資料 3-2-2
(NC版 資料 2-4-3)

改訂履歴表

イプソンロケット試験機の打上げに係る 飛行安全計画

图4 海上實試区域

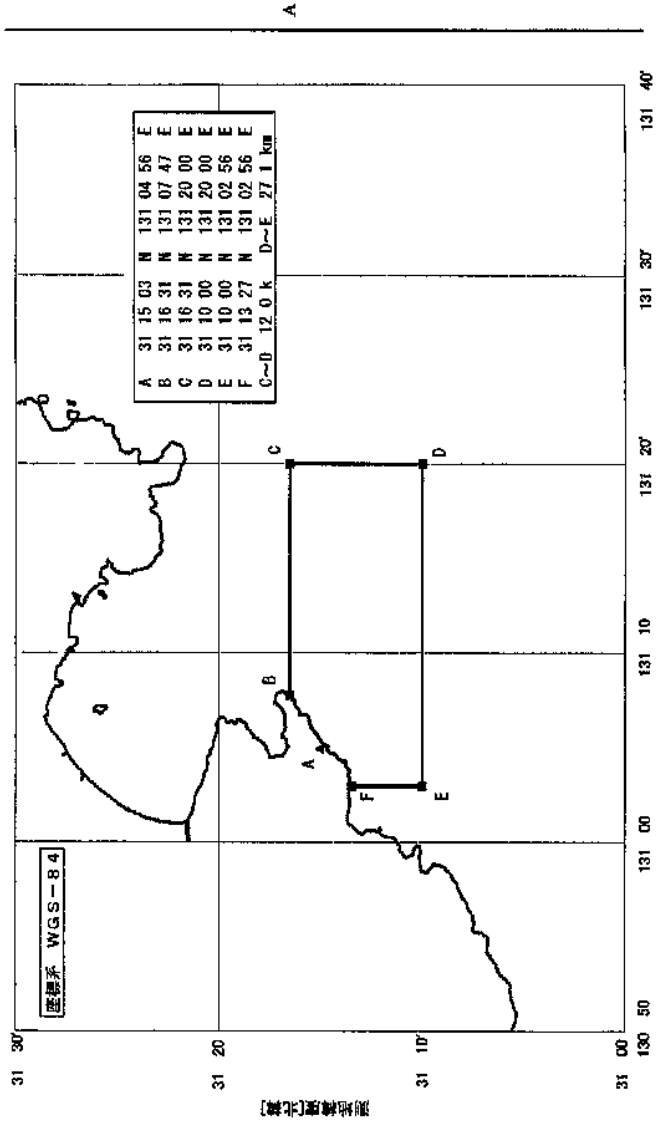
符号	改訂の日付	改訂箇所	改訂理由
A	H 5 4 16	p9 図4 海上警戒区域	海上警戒区域の座標値は度分の整数表示であるため、秒以下の数値について四捨五入処理してしたが、警戒区域を包絡する座標値に修正
